Ministero della Transizione Ecologica

Commissione Tecnica PNRR-PNIEC

Parere n. 6 del 16/06/2022

Progetto	<p><i>Istruttoria Valutazione Impatto Ambientale</i></p> <p>Progetto di impianto agrivoltaico denominato Cerignola "i Pavoni" di potenza complessiva pari a 52,47 MW</p> <p>ID_VIP: 7373</p>
Proponente	<p>Cerignola SPV S.R.L.</p>

Figura 5 – Stato dei luoghi rispetto alla presenza di FER: **a)** assenza impianti fotovoltaici (Fonte: portale puglia.con) **b)** presenza di impianti eolici (Fonte: portale pubblico GSE)

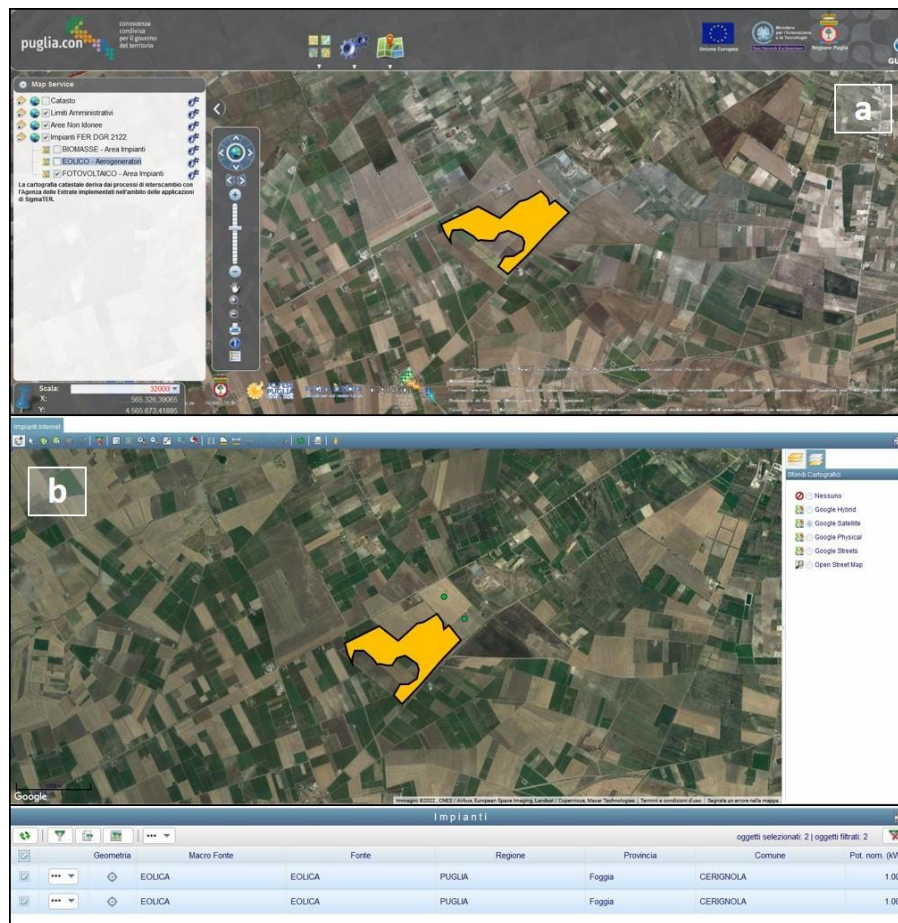
Da una verifica d'ufficio effettuata dalla Commissione sul portale pubblico Puglia.con in data 10/06/2022 (Figura 5a) e sul portale Atlaimpianti del GSE¹⁴ (Figura 5b) è stato possibile confermare quanto rilevato dal Proponente rispetto alla presenza di impianti FER.

Figura 6 – Localizzazione delle stazioni di monitoraggio WISE Reporting 2016 in riferimento all'area di progetto

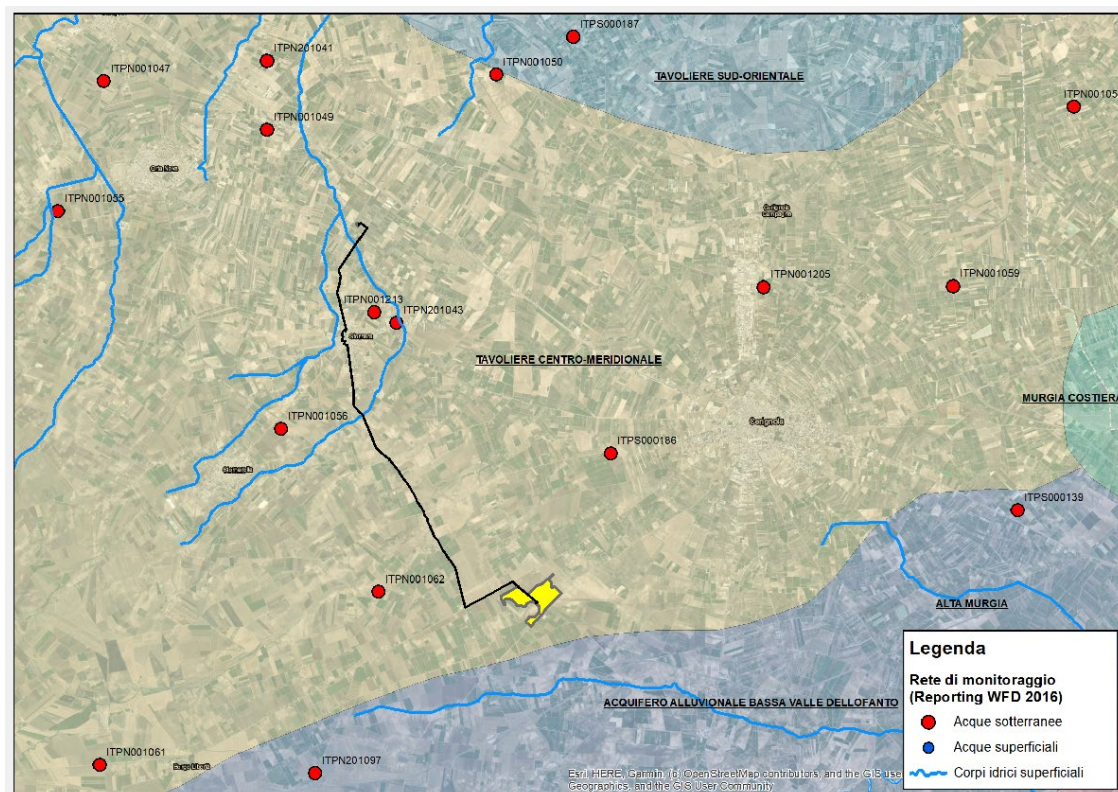
In relazione al contenimento degli sprechi dovuti all'irrigazione delle colture agrarie risultano adeguatamente e sufficientemente descritte le misure per evitare, prevenire e ridurre gli impatti ambientali significativi e negativi identificati dal progetto, in tutte le sue fasi. Tuttavia, si ritiene necessario includere specifiche determinazioni analitiche sulle acque superficiali e di falda nel Progetto di Monitoraggio Ambientale tenendo conto delle stazioni di monitoraggio WISE Reporting 2016 (Reporting 2022 in fase di invio, dato ancora non disponibile) in riferimento alla localizzazione del progetto come da verifica della Commissione (Figura 6).
